2^e Nota van inlichtingen

Rijkswaterstaat Zeeland

Nota van inlichtingen behorend bij contractnummer ZLD 6467 verstrekt aan gegadigden op 3 oktober 2007, voor het ontwerpen en uitvoeren van de versterking van het dijkvak Zoutelande.

Figuur 7.1 principeschets doorsnede aansluitingsconstructie

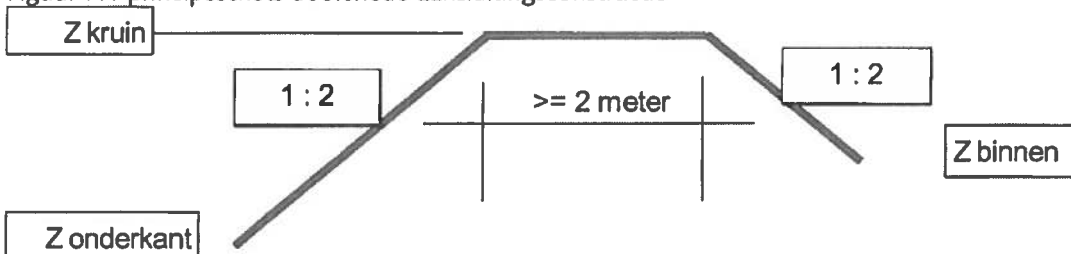
Tabel 1 Rekenwaarden toplaag

Let op: figuur 7.1 is aangepast. Vanwege de gebruikte software was het niet mogelijk de wijziging in blauw weer te geven.

In figuur 7.1 wordt een principeschets gegeven van de aansluitingsconstructie. De taludhellingen mogen altijd flauwer zijn.
